Addenda IV à l'étude d'impact sur l'environnement

Construction du pont P-19138 et de ses approches sur la route 138 au-dessus
de la rivière Batiscan

Numéro de dossier MTMD : 7007-18-FE01

Figure 1 Microfalaise exposée actuellement à l'érosion le long de la marina

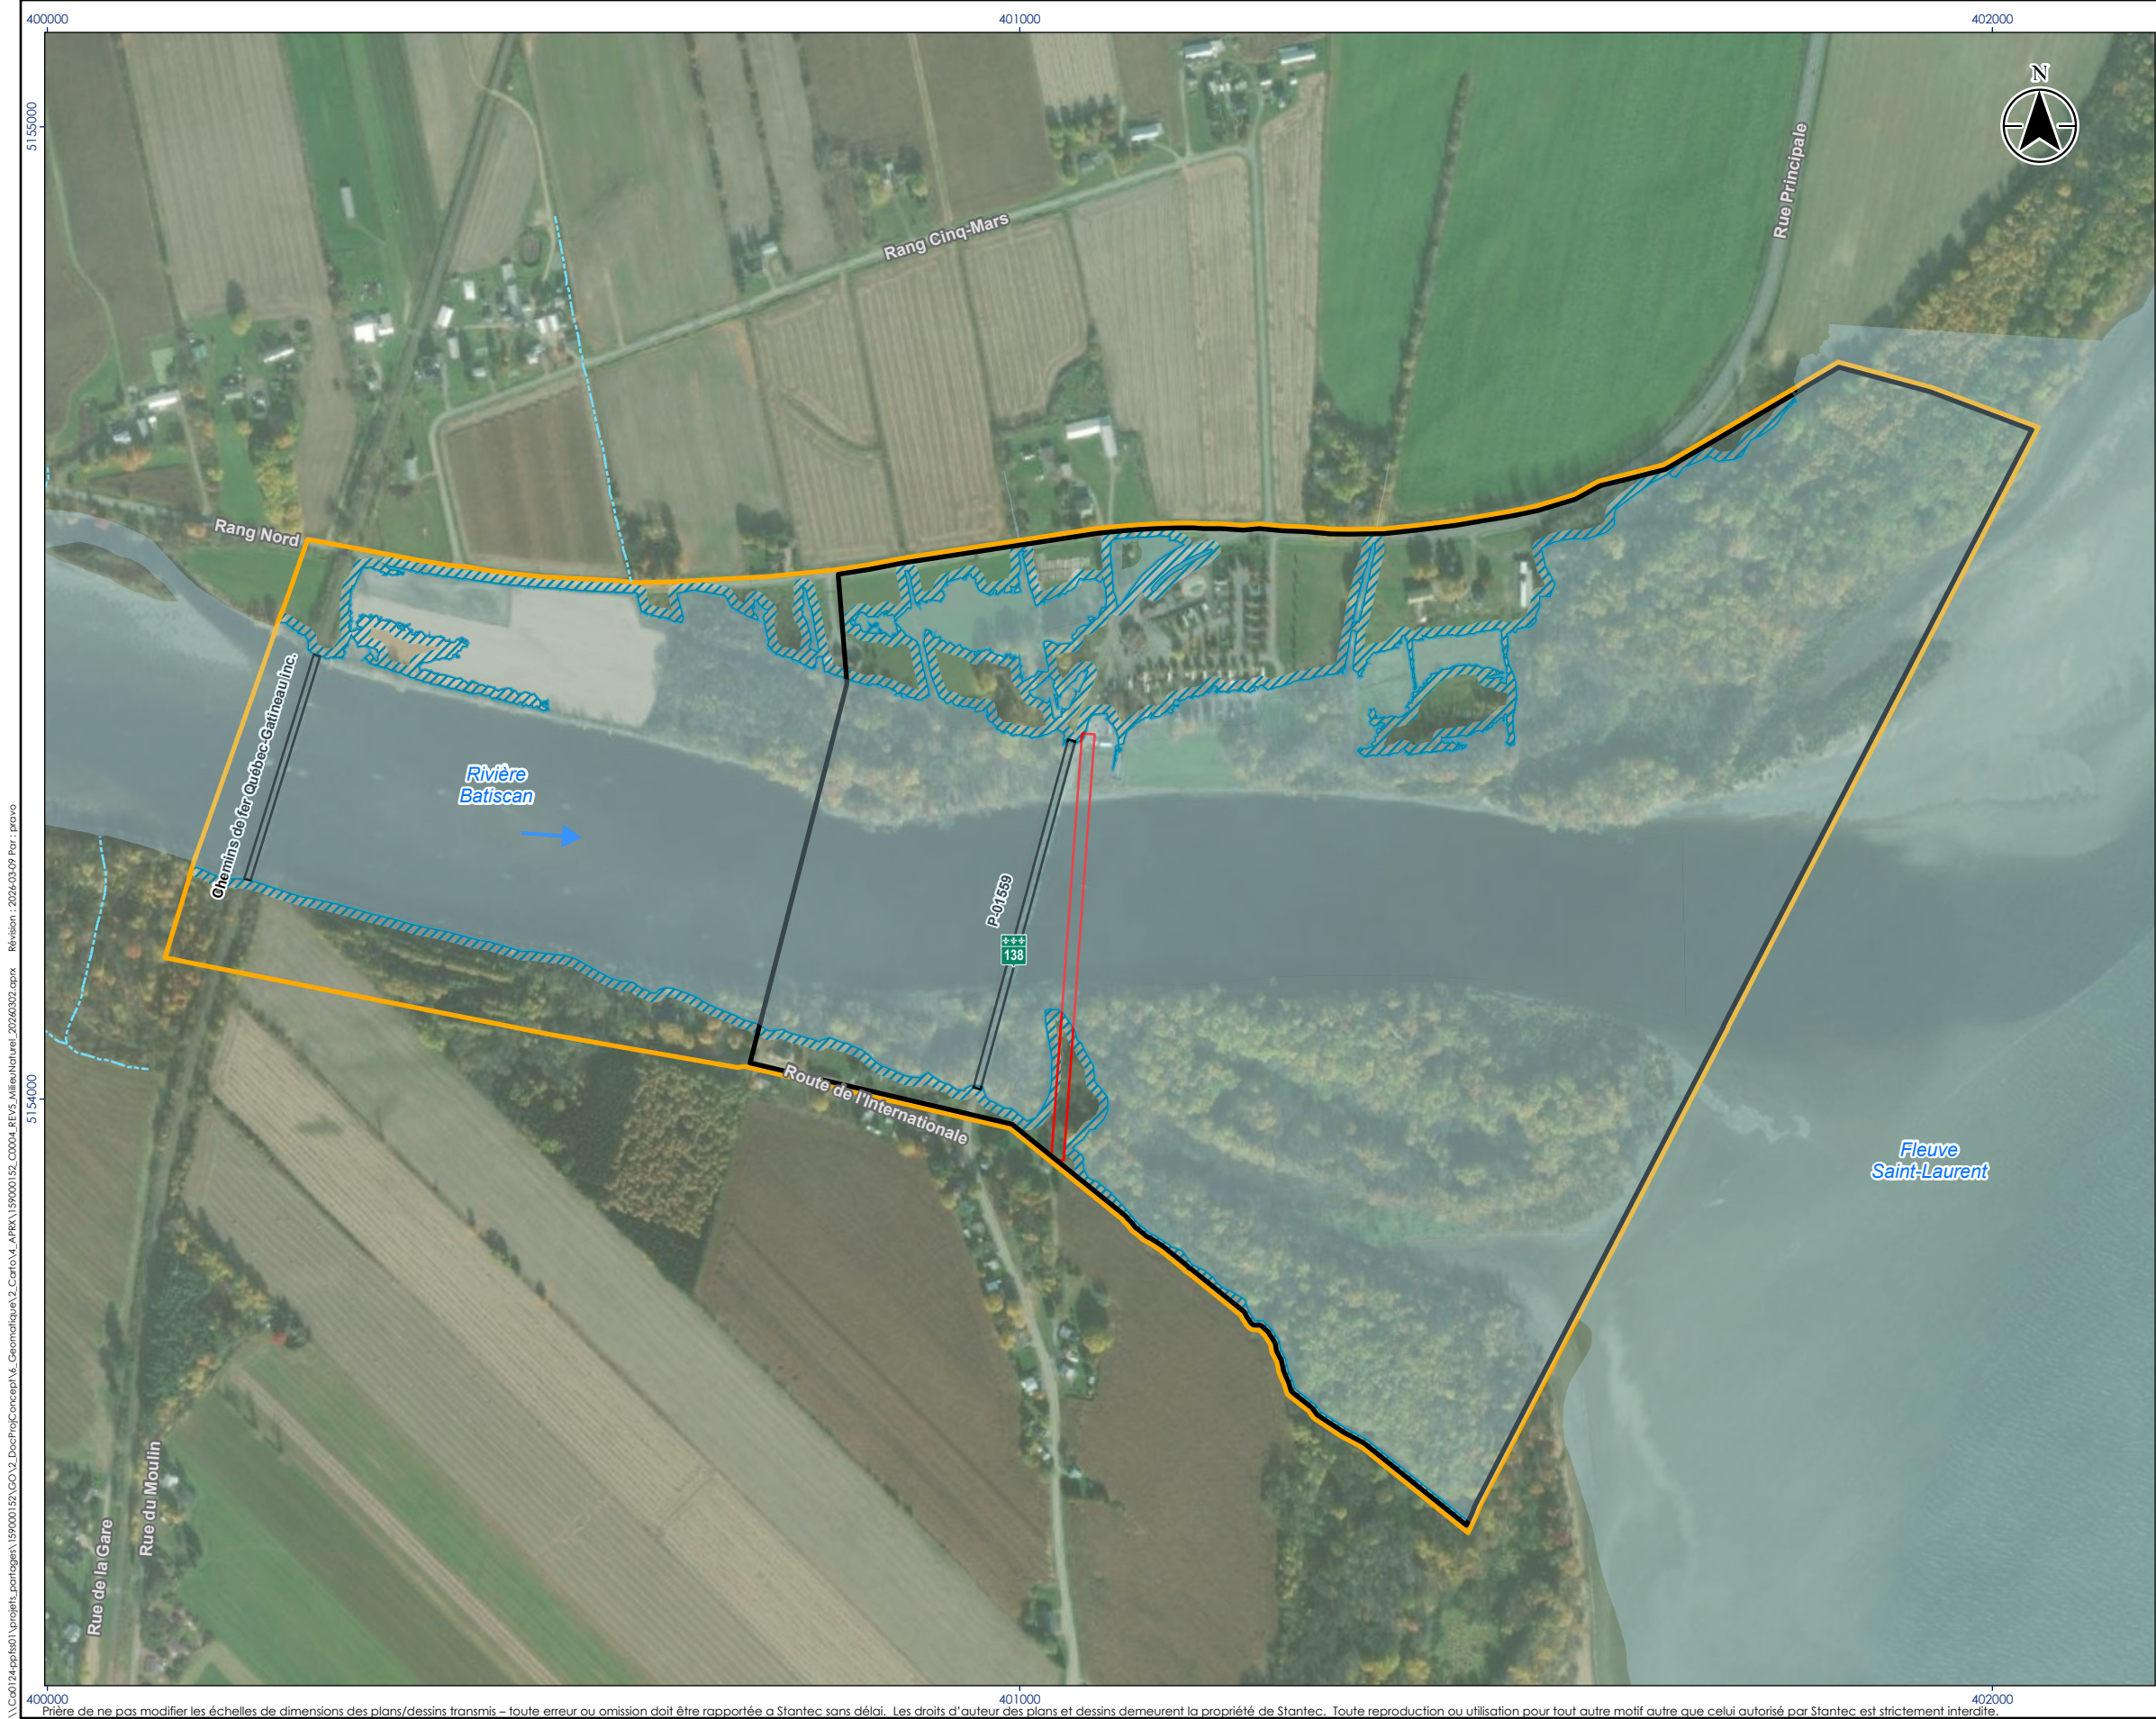
c) Si une érosion significative en berge ou un risque significatif de glissement de terrain sont appréhendés, l'initiateur doit préciser les zones sujettes, identifier les éléments sensibles exposés et présenter les mesures d'atténuation qu'il entend mettre en place afin de limiter les risques à un niveau acceptable.

RQC-70c Seules les microfalaïses d'environ 1 m de hauteur constituant les rives de la rivière et possédant peu de végétation arbustive pourraient être exposées à plus d'érosion en cas de crue pendant la présence des ouvrages temporaires, notamment le long de la propriété de la marina (voir photos). Par précaution, un géotextile grossier

pourrait être ancré sur la rive exposée vis-à-vis de la marina, sur une distance d'une centaine de mètres en aval des ouvrages temporaires. Dans les autres secteurs en aval des ouvrages temporaires, le couvert végétal arbustif et arborescent beaucoup plus dense devrait offrir une bonne protection, notamment en rive droite.

2

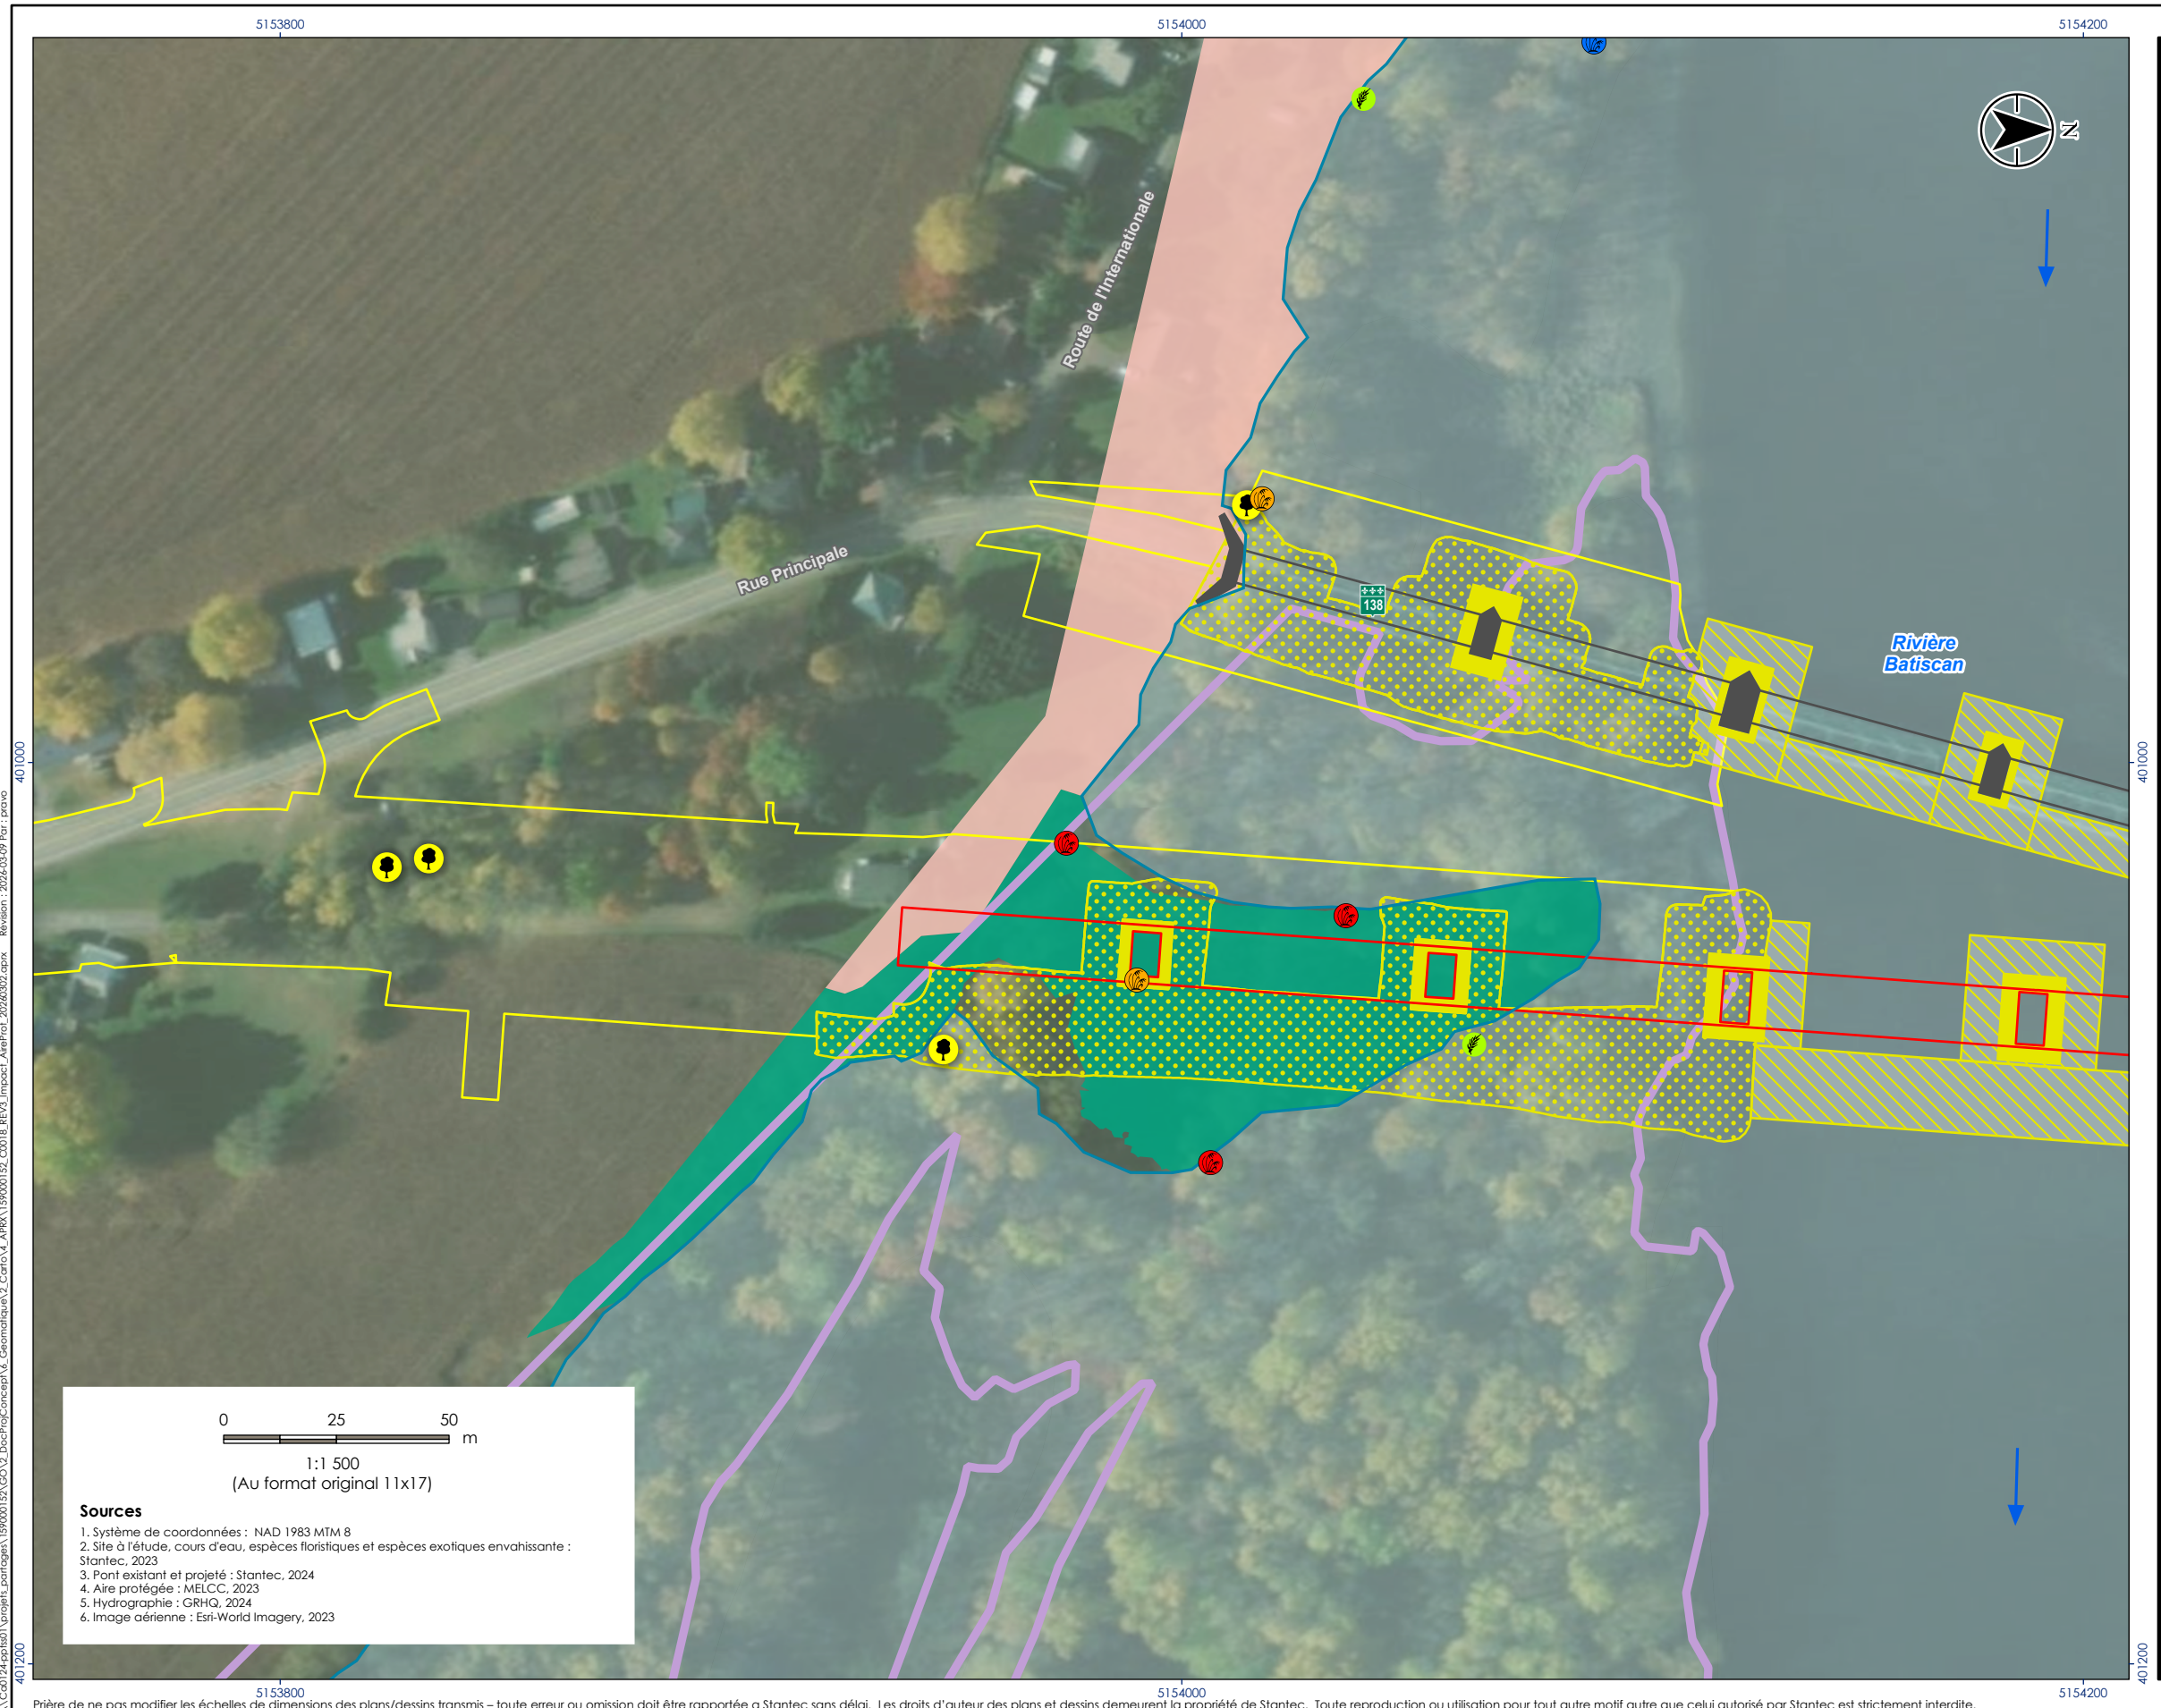
QC - 71 La question QC-55 du précédent document de questions et commentaires demandait à l'initiateur de revoir le positionnement de la limite du littoral (LL) en rive gauche, en amont du pont actuel, en raison de la présence d'une zone cultivée et labourée. La méthode biophysique qui avait été utilisée pour déterminer la LL ne pouvait pas être utilisée dans ce cas et il était recommandé d'y utiliser plutôt la limite d'inondation de récurrence de 2 ans. Or, l'initiateur a plutôt appliqué cette dernière pour l'ensemble de son projet.

Conformément à des discussions tenues depuis le dépôt des réponses à la deuxième série de questions et commentaires, et considérant la présence de conditions anthropiques sur la partie de la rive gauche affectée par le projet, l'initiateur doit revoir la délimitation du littoral dans le secteur de son projet afin d'utiliser la méthode biophysique en rive droite et la limite d'inondations de récurrence de 2 ans en rive gauche. Ainsi, l'initiateur doit transmettre les cartes modifiées en conséquence et ajuster le bilan des atteintes en MHH.

RQC-71 Les cartes présentées à l'annexe A ont été mises à jour pour considérer la LL à partir de la limite d'inondation de récurrence de 2 ans en rive gauche (côté de la Marina et du carrefour giratoire) et la méthode biophysique en rive droite (côté du MNCV). Le tableau suivant présente quant à lui le bilan des empiétements en MHH.
